| 项目名称 | 连州市人民医院新住院综合大楼 |
| 图名 | 六层平面图 |

| 图号 | 建-11-1 | 设计阶段 | 施工图 |

六层平面图 1:100
本层建筑面积: 1885.22m²
本层为一个防火分区。

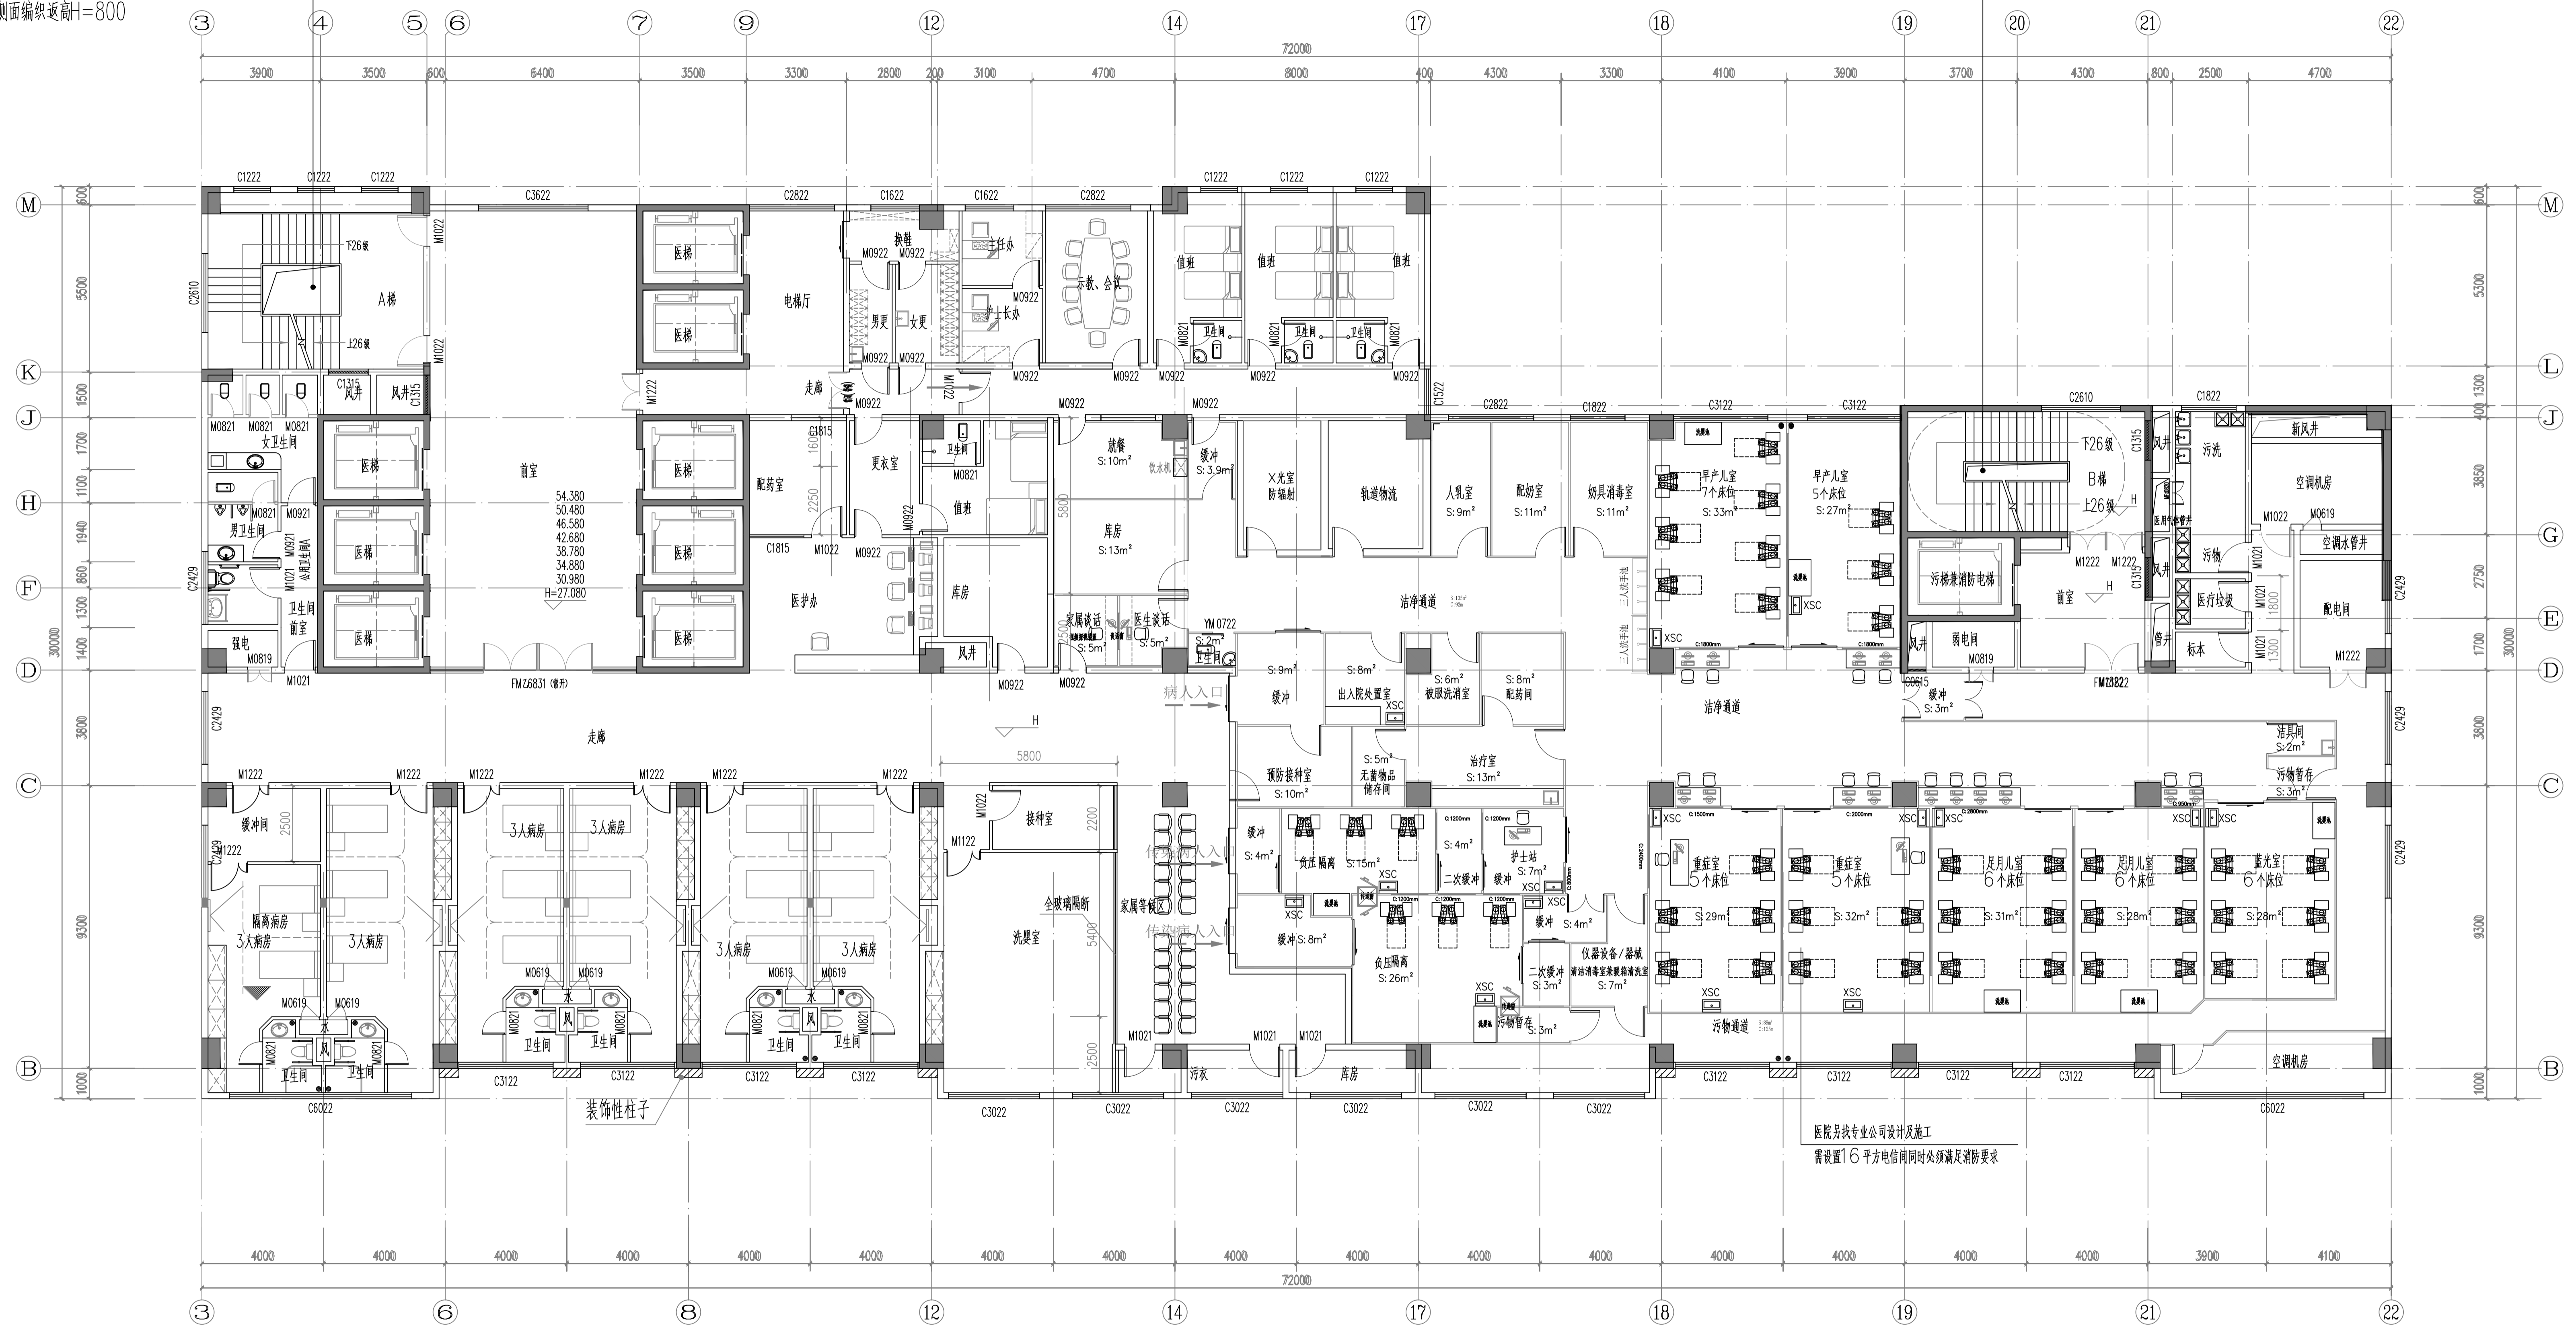
小便斗增加挡板
202207
